Tektur vom 21.06.2024 ersetzt Unterlage 9.1/4

FESTSTELLUNGSENTWURF

Die Autobahn GmbH des Bundes	Unterlage / Blatt-Nr.: 9.1 / 4 E Landschaftspflegerischer Maßnahmenplan Ökokontofläche Sulzfeld a. Main Maßstab: 1 : 1000
Strasse / Abschnitt-Nr. / Station: A7 / 300 / 9.618 bis 300 / 11.118	
PROJIS-Nr.: BAB A7 Würzburg - Ulm Ersatzneubau Mainbrücke Marktbreit (BW682a) Bau-km 681+000 bis 683+100	
Aufgestellt: 30.06.2023 Niederlassung Nordbayern Abteilung A5 - Landschaftsplanung i.A. Henkel, Projektbearbeitung	Geprüft: 30.06.2023 Niederlassung Nordbayern Abteilung A5 - Landschaftsplanung i.A. Dirscherl, Abteilungsleiterin
Festgestellt nach §§ 17 ff. FStrG mit Beschluss vom 03.04.2025 Nr. 32 - 4354.1-1-19 Würzburg, 03.04.2025 Regierung von Unterfranken gez. Hofmann Regierungspräsident

Ökokontofläche 6 A (Maßstab 1 : 1 000)

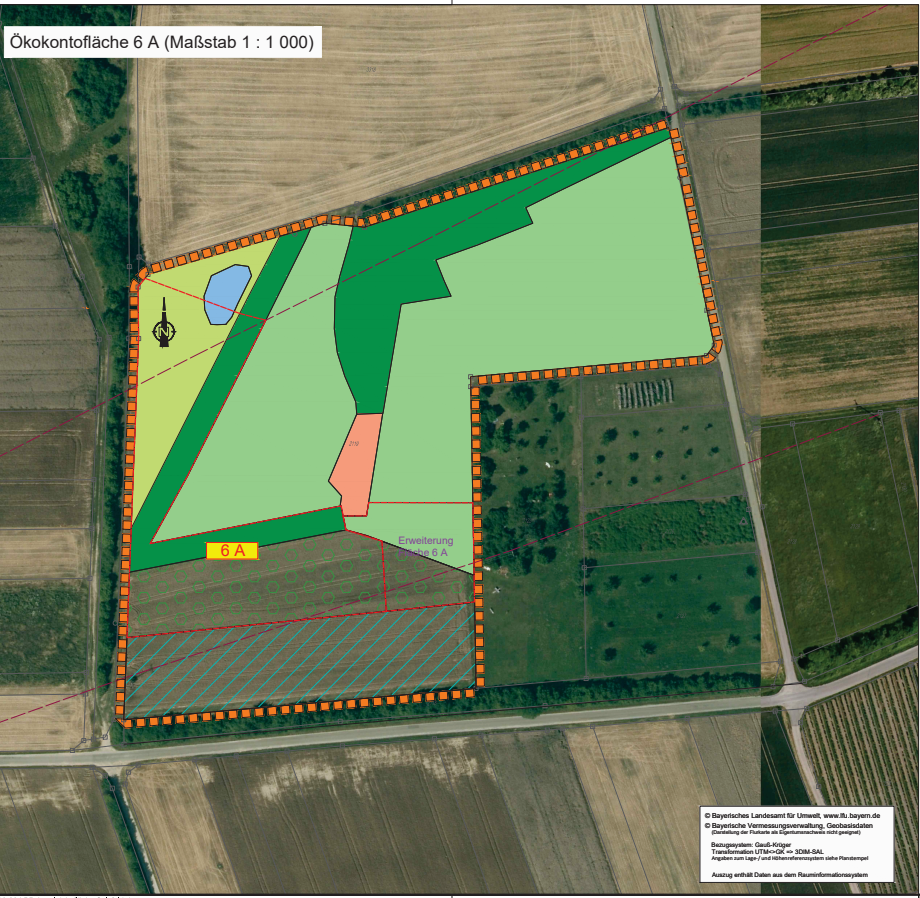
3			
2			
1	Anpassung Flächengröße 6 A	6/2024	MG
Nr.	Art der Änderung	Datum	Zeichen
